武庫川水系河川整備計画（原案）等に対する委員意見と県の考え【質問】（その2）

図 5.6 洪水期水位活用と水源余力活用の水位の関係

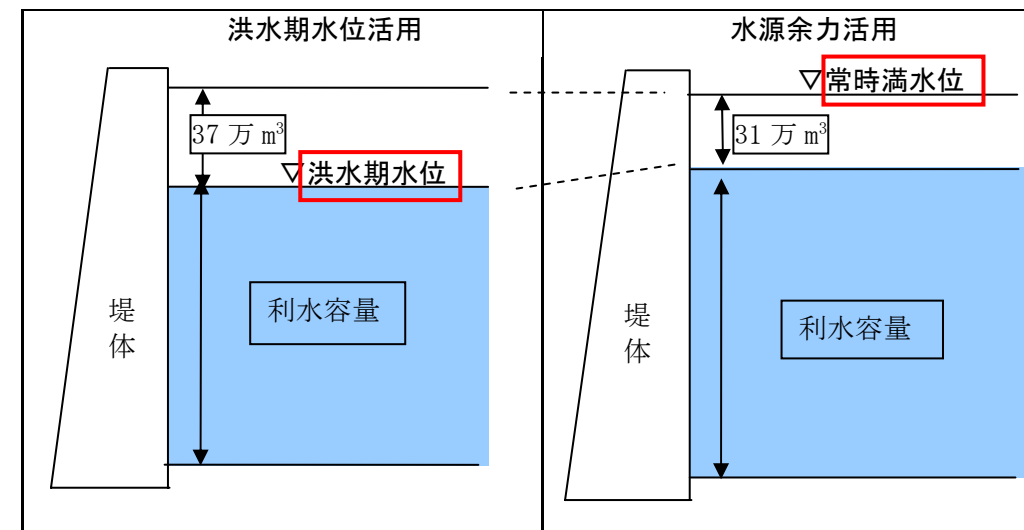
既存ダムの活用 (丸山ダム)	21	37 万 m ³ と 31 万 m ³ には 6 万 m ³ もの差がある。既に運用されている洪水調節容量を 37 万 m ³ に決定した根拠が知りたい。	佐々木委員 丸山ダムは、現在、洪水調節をしない利水専用ダムであり年間を通して常時満水位から 1.5m 下げた水位で運用しています。このため、西宮市の了解を得て、この容量に相当する 37 万 m ³ を治水活用(洪水期水位活用)する案としました。 一方、31 万 m ³ は、水源余力活用の検討の結果、丸山ダムで見込まれる余力です。 第 57 回流域委員会資料 3P46 にあるように、水源余力活用での余力分 31 万 m ³ は常時満水位を基準とした水源余力であり、実際に水位を下げて運用している洪水期水位活用の 37 万 m ³ の中に含まれている量であるため、洪水期水位活用の 37 万 m ³ を採用しています。
